SERVICE INFO – INA 0124

Визуални различия

в отклоняваща ролка 532 0160 10

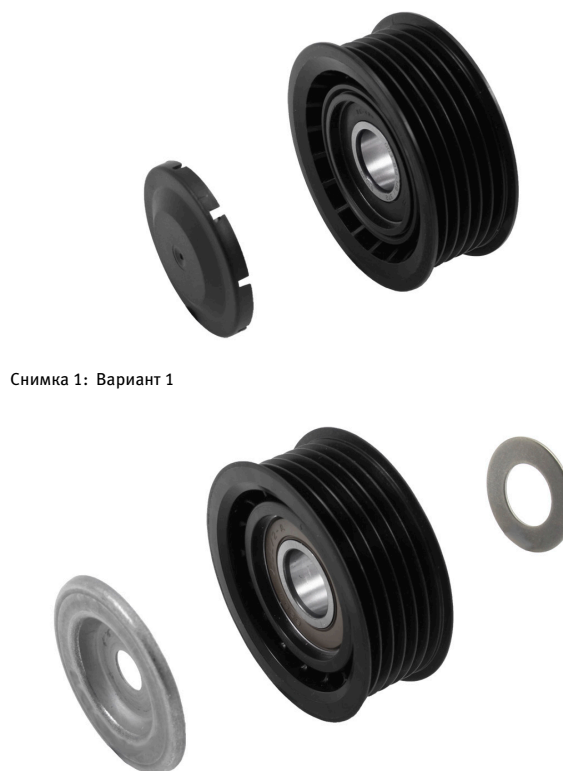
За гореспоменатите автомобили, има две различни отклоняващи ролки с номер 532 0160 10.

Двете отклоняващи ролки се различават само визуално или в съдържанието, и могат да бъдат използвани без ограничения.

Основното различие е предната капачка и допълнителната шайба за версията на Снимка 2. За да подравни каналният ремък, проложената шайба трябва да бъде поставена между двигателния блок и отклоняващата ролка.
